**Avis de la Mission Régionale d'Autorité environnementale
Nouvelle-Aquitaine formulé à l'occasion de la présentation
d'un projet de parc photovoltaïque au sol
à Champagné-Saint-Hilaire (86)**

n°MRAe 2024APNA119

Localisation du projet : Commune de Champagné-Saint-Hilaire (86)
Maître d'ouvrage : NEON
Avis émis à la demande de l'Autorité décisionnaire : le préfet de la Vienne
En date du : 17 avril 2024
Dans le cadre de la procédure d'autorisation : permis de construire
L'Agence régionale de santé et le préfet de département au titre de ses attributions dans le domaine de l'environnement ayant été consultés.

Plan masse du projet- extrait de l'étude d'impact page 216

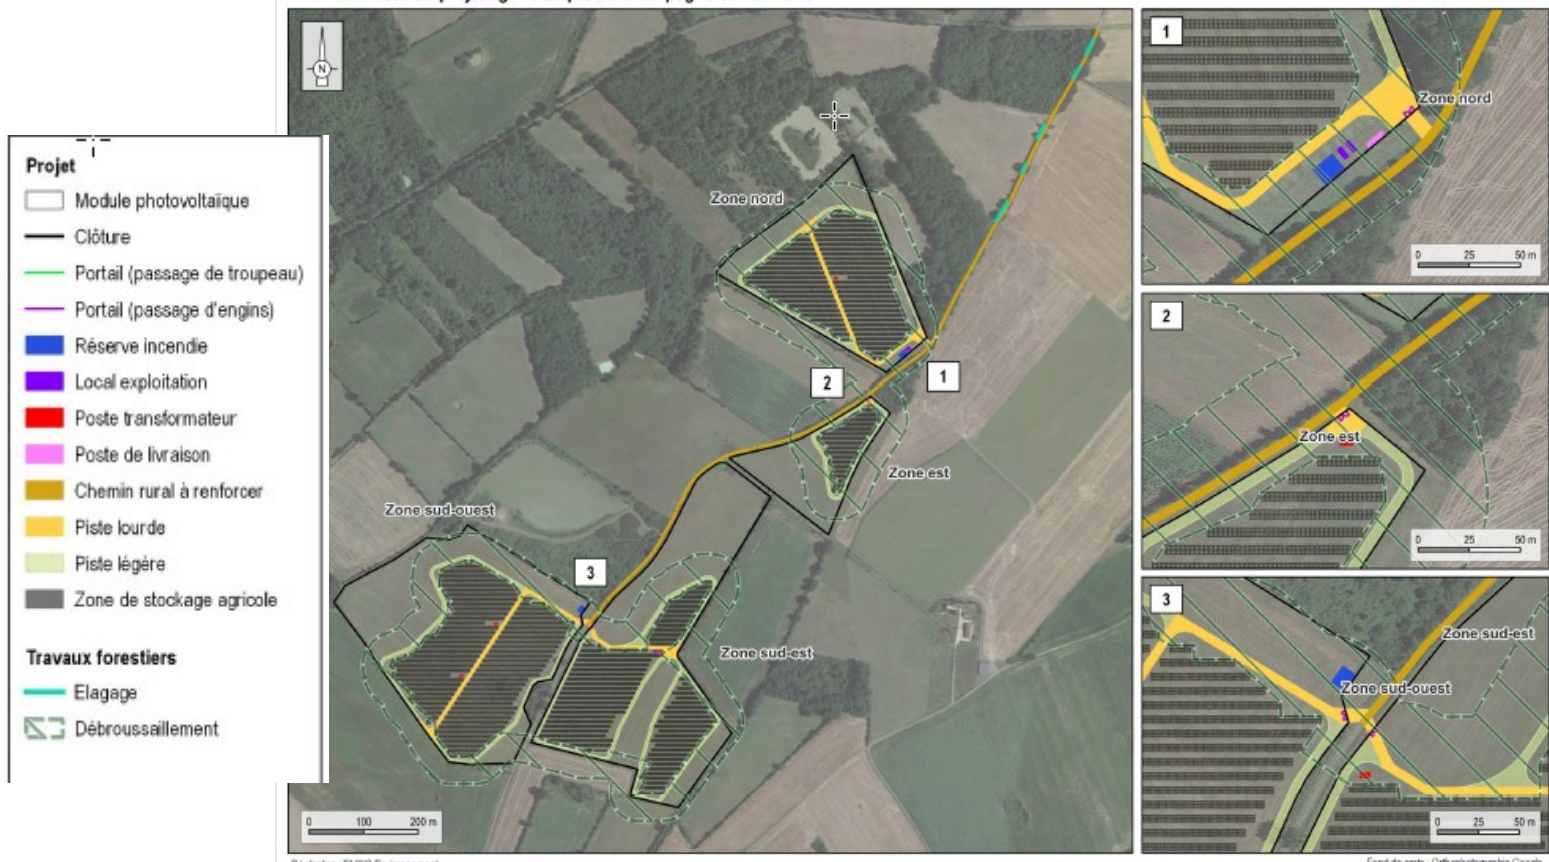
Le projet agrivoltaïque sur élevage ovin est constitué de quatre zones dénommées comme indiqué sur le plan de masse ci-dessous. Une étude préalable agricole est fournie mais le dossier ne précise pas l'avis de la CDPENAF sur ce projet.

- de poursuivre la prise en compte du risque incendie,
- de justifier la pertinence et la faisabilité du projet agricole en joignant notamment l'avis de la CDPENAF à l'enquête publique.
